PARECER 018/2024 - CEIV

PARECER 018/2024 - CEIV
COMISSÃO PERMANENTE DE ANÁLISE DE ESTUDO DE IMPACTO DE VIZINHANÇA
(CEIV)

(X) Primeira Análise – Parecer nº 018/2024-CEIV – 24/05/2024

Projeto: Reserva Estaleiro

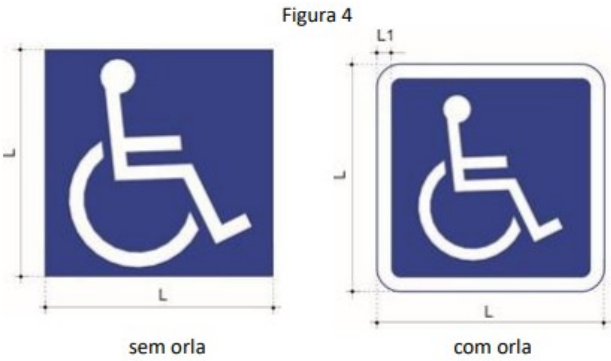
b. Necessário compatibilizar a reserva das vagas especiais (pessoa idosa e PNE), respeitando as leis municipais, o Estatuto do Idoso (Lei Federal nº 10.741/2003) e o Estatuto da Pessoa com Deficiência (Lei Federal nº 13.146/2015). OBS: no estacionamento privado de uso coletivo (comercial), deverá ocorrer a reserva de, no mínimo, 5% das vagas para pessoa idosa e 2% para PNE;

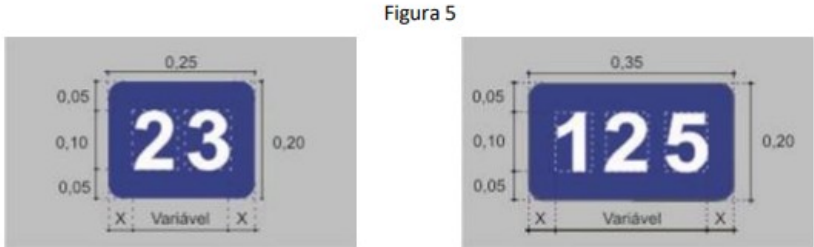
e. Incluir/Rever as sinalizações/dimensões do Símbolo Internacional de Acesso – SAI e das numerações das vagas PNE, conforme Resolução Contran nº 965/2022

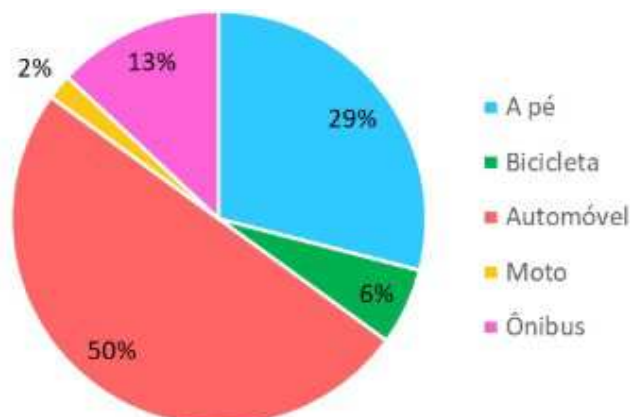
a. Necessário realizar a distribuição de tráfego considerando que as viagens geradas serão atraídas (rotas de entrada) e produzidas (rotas de saída);
